**О Д Л У К У**  
**О ИЗМЕНАМА И ДОПУНАМА ПЛАНА ДЕТАЉНЕ РЕГУЛАЦИЈЕ**  
**БЛОКОВА УЗ УЛИЦУ КОРНЕЛИЈА СТАНКОВИЋА У НОВОМ САДУ**  
**(ЛОКАЛИТЕТ ВЕРСКОГ ОБЈЕКТА УЗ УЛИЦУ КОРНЕЛИЈА СТАНКОВИЋА)**

**ИЗМЕНЕ И ДОПУНЕ ПЛАНА ДЕТАЛЈНЕ РЕГУЛАЦИЈЕ БЛОКОВА УЗ УЛИЦУ КОРНЕЛИЈА СТАНКОВИЋА У НОВОМ САДУ (локалитет верског објекта уз Улицу Корнелија Станковића)**

**ИЗВЕШТАЈ**  
**О ИЗВРШЕНОЈ СТРУЧНОЈ КОНТРОЛИ НАЦРТА**  
**ОДЛУКЕ О ИЗМЕНАМА И ДОПУНАМА ПЛАНА ДЕТАЉНЕ РЕГУЛАЦИЈЕ БЛОКОВА**  
**УЗ УЛИЦУ КОРНЕЛИЈА СТАНКОВИЋА У НОВОМ САДУ (ЛОКАЛИТЕТ ВЕРСКОГ**  
**ОБЈЕКТА УЗ УЛИЦУ КОРНЕЛИЈА СТАНКОВИЋА У НОВОМ САДУ)**  
**ПРЕ ИЗЛАГАЊА НА ЈАВНИ УВИД**

**ИЗВЕШТАЈ**  
**О ОБАВЉЕНОМ ЈАВНОМ УВИДУ У НАЦРТ ОДЛУКЕ О ИЗМЕНАМА И ДОПУНАМА**  
**ПЛАНА ДЕТАЉНЕ РЕГУЛАЦИЈЕ БЛОКОВА УЗ УЛИЦУ КОРНЕЛИЈА СТАНКОВИЋА**  
**У НОВОМ САДУ (ЛОКАЛИТЕТ ВЕРСКОГ ОБЈЕКТА УЗ УЛИЦУ КОРНЕЛИЈА**  
**СТАНКОВИЋА)**

**ПЛАН САОБРАЋАЈА, РЕГУЛАЦИЈЕ И НИВЕЛАЦИЈЕ СА РЕЖИМИМА ИЗГРАДЊЕ И ПАРТЕРНИМ УРЕЂЕЊЕМ**

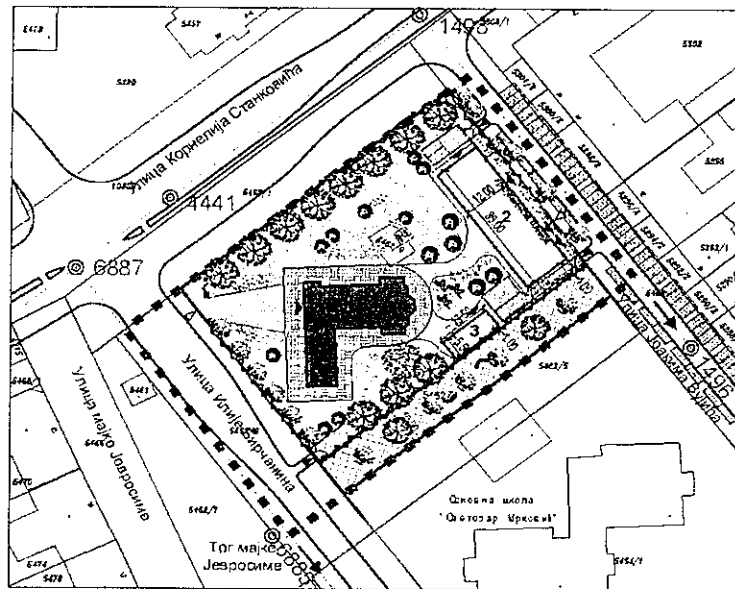
Планирани парохијски дом (П+I+Пк) у оквиру комплекса оријентисан је на Улицу Јоакима Вујића. Максимални габарит, као и грађевинска линија планираног објекта, дефинисани су графички. Кота пода приземља износи максимално 100 cm у односу на планирану коту нивелете. Денивелацију савладати у оквиру објекта. Висина назитка поткровне етажје је максимално 50 cm са нагибом кровних равни од 30°.

„Поставка нових садница дрвећа и жбуња треба да буде од претежно аутохтоних врста, а у мањој мери од алохтоних врста, у комбинацији лишћара и четинара. Ободом комплекса потребно је подићи високо дрвеће четинара и лишћара уз допуну жбунастих врста. Предлаже се садња ускокупастих форми четинара (нпр. *Juniperus virginiana* „Тajlor“), и лишћара средње висине (*Tilia* Sp., *Maclura pomifera* и слично). Од жбунастих врста предлаже се садња *Juniperus* Sp., *Weigela*, *Hydrangea* и слично. Потребно је озеленети минимум 30 % површине на парцели. Предлог решења озелењавања простора дат је графички. Простор је потребно опремити урбаним мобилијаром (клубе, канте, расвета и др.).
